工事名
椙山女学園　星が丘キャンパス大学会館食堂リニューアル工事

図面名称
１階平面詳細図

椙山女学園星が丘キャンパス大学会館食堂リニューアル工事
1階平面詳細図-1/2
縮尺 A1:1/50 A3:1/100 '26.09.16
清水建設株式会社名古屋支店
仕上－０１

椙山女学園星が丘キャンパス大学会館食堂リニューアル工事
1階平面詳細図-2/2
縮尺 A1:1/50 A3:1/100 '26.09.16
清水建設株式会社名古屋支店
仕上－０２

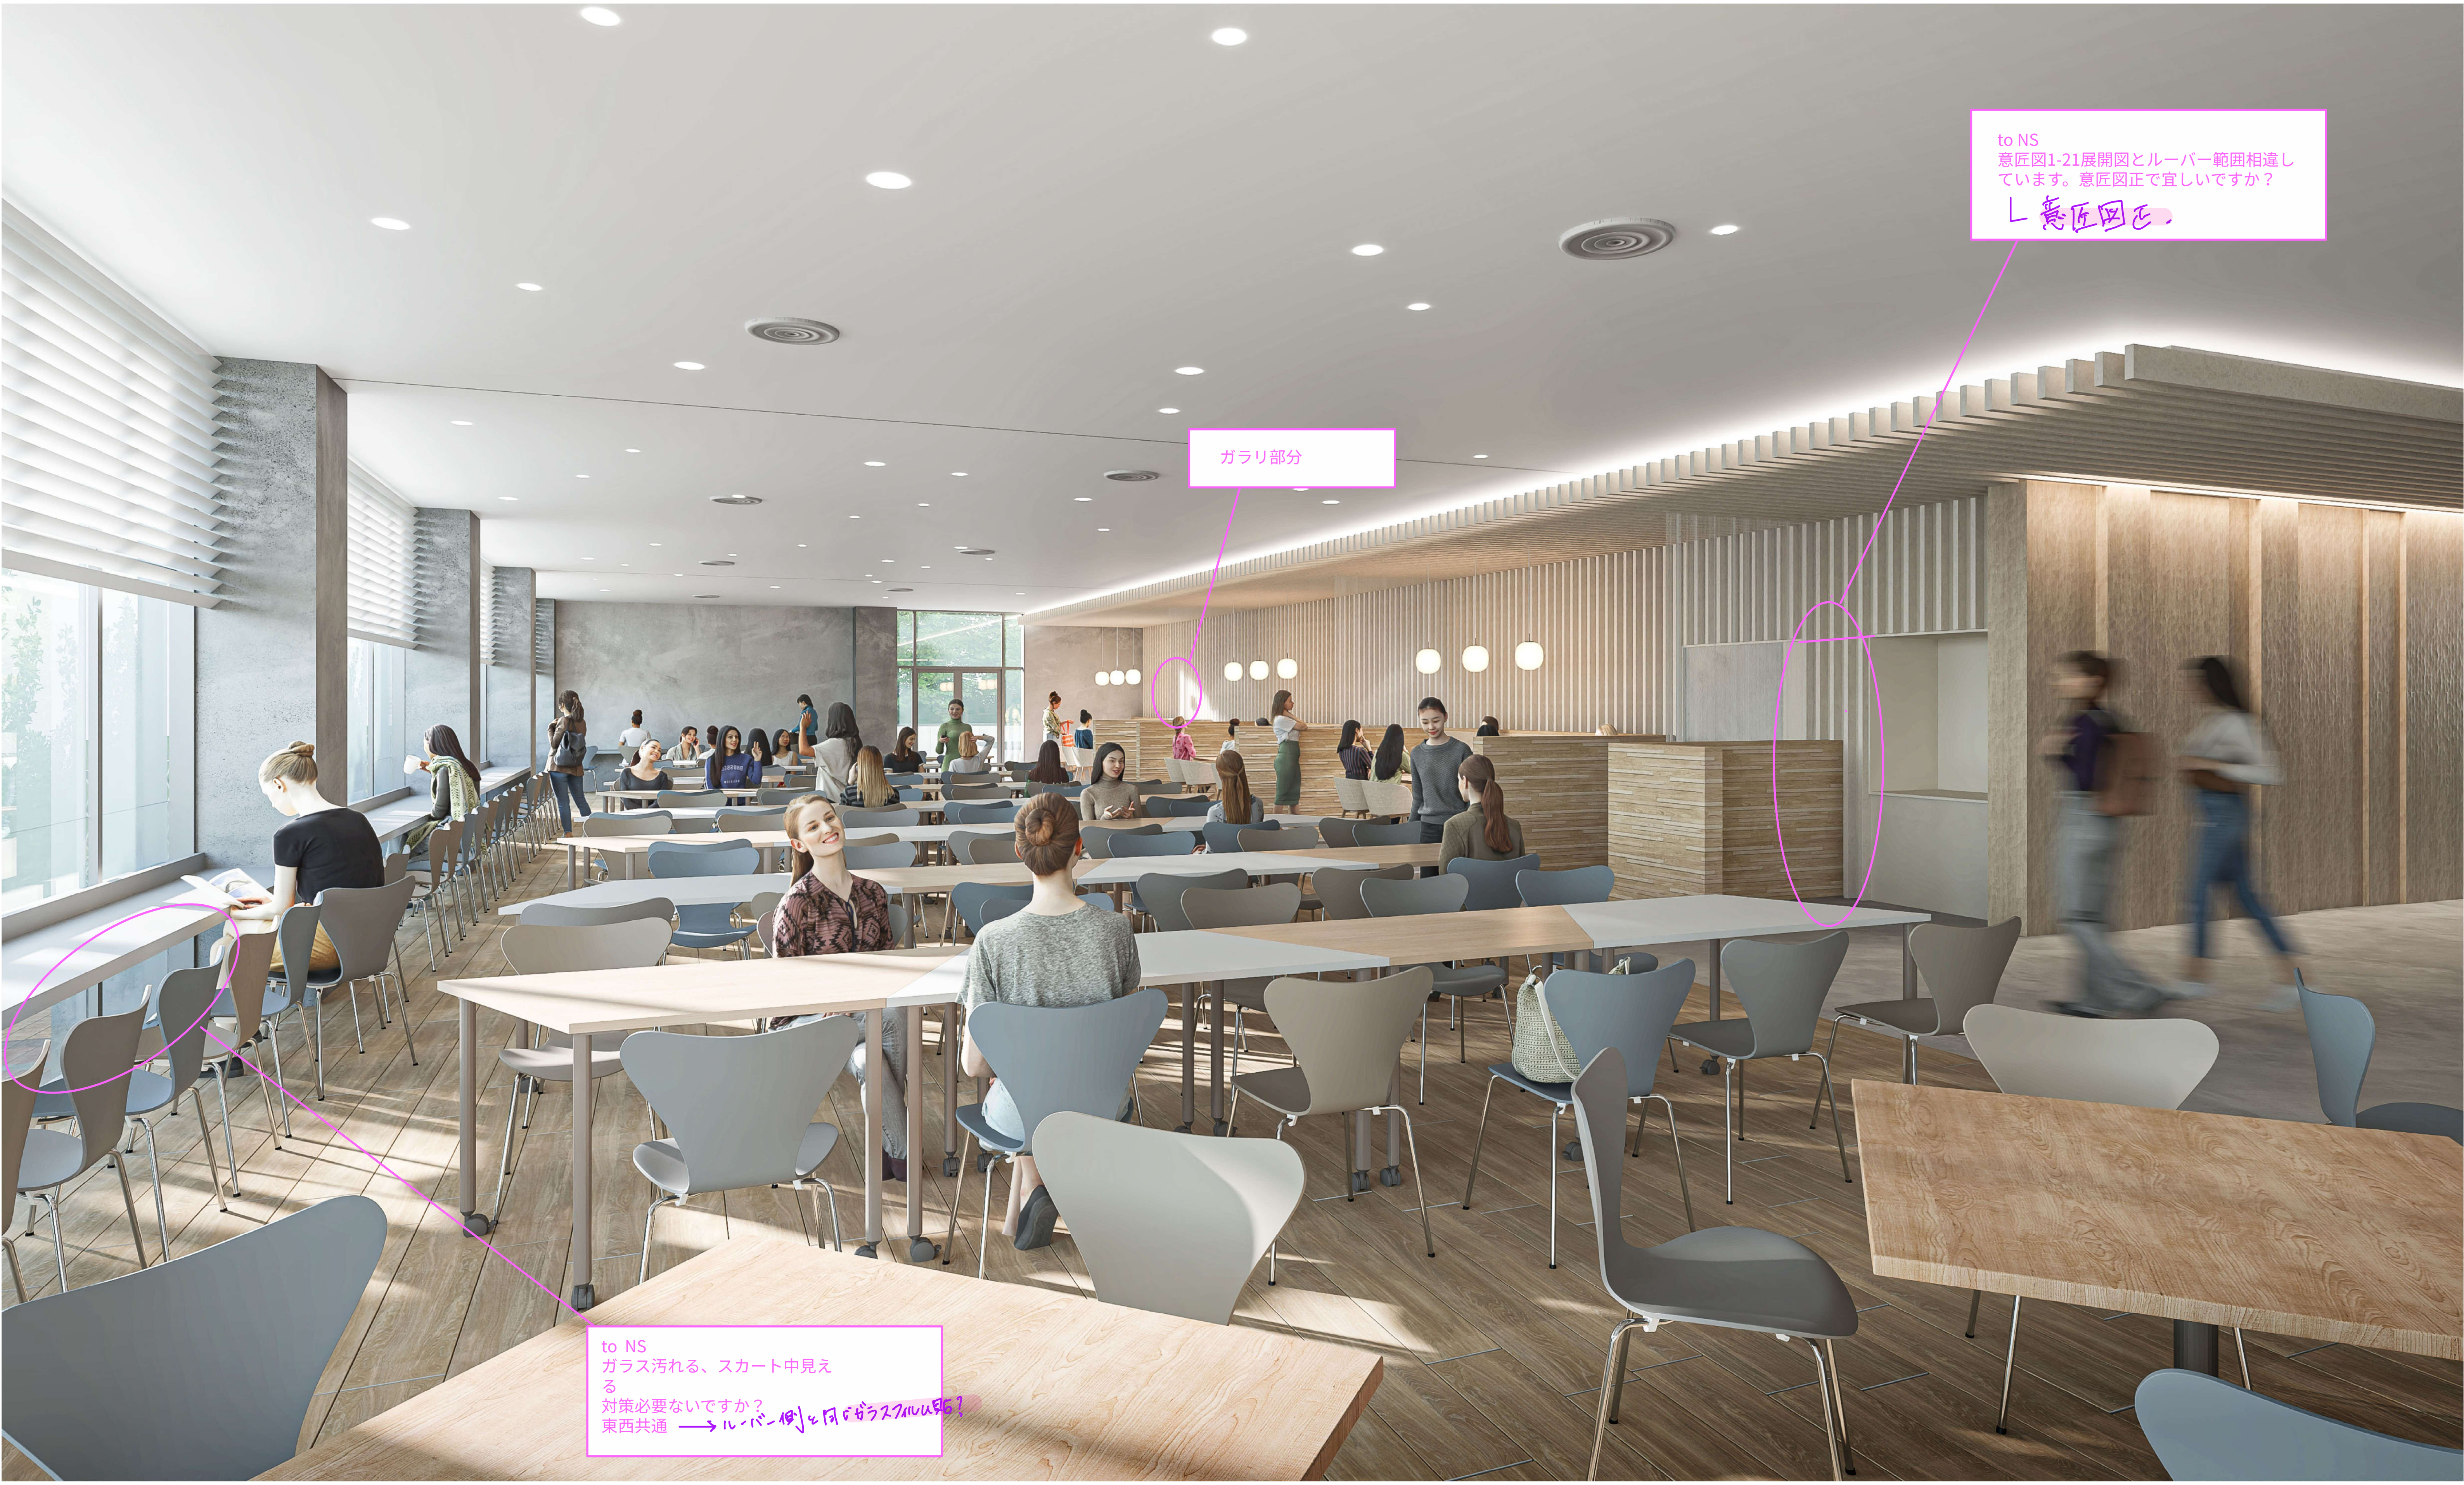
to NS
カーテンと天井ルーバー、box席との
関係整理してください
カーテン、Box席移動ほぼ完、天井ルーバーと位置調整。

to NS
柱前面は東同様カウンター縁切りで
宜しいですか？
山上さん、稲垣さん
縁切りした方がよいと思います。

to NS
カウンターの支えが必要です
方立毎に柱、FBでは持ちません
角パイプ+BKで検討します
別紙カウンター参考図参照

to NS
意匠図1-21展開図とルーバー範囲相違しています。意匠図正で宜しいですか？
└ 意匠図正．

to NS
ガラス汚れる、スカート中見える
対策必要ないですか？
東西共通 ⟶ ルーバー側と同じガラスフィルム貼る？
